Сдружение Балканка - Доклад за посетени бентове и водохв. на територията на БДИБР през май 2026г.

мВЕЦ Черна, река Черна, 18.05.2026г.

мВЕЦ Хубча, река Бяла, 17.05.2026г.

Бент на река Глогинско дере, 17.05.2026г.

Втори масивен стоманобетонов бент на река Глогинско дере, 17.05.2026г.

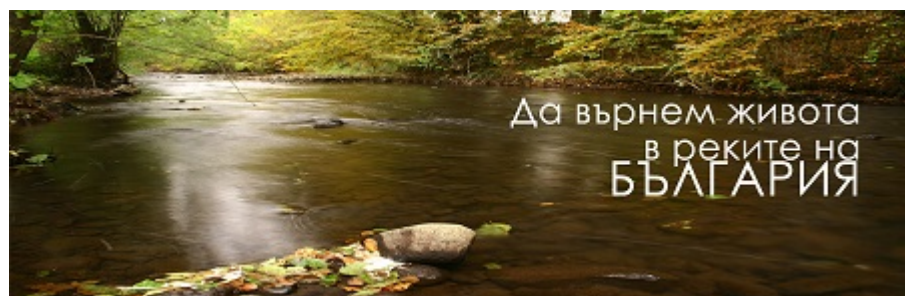
Моля да се загледате в онова диагонално нещо, успоредно на стената, което е цялото в турболентен воден поток. Това е "рибният проход", който пак някой хидроинженер е сънувал, а друг му е разрешил. Директно отива за показване на най-абсурдните рибни проходи на планетата.
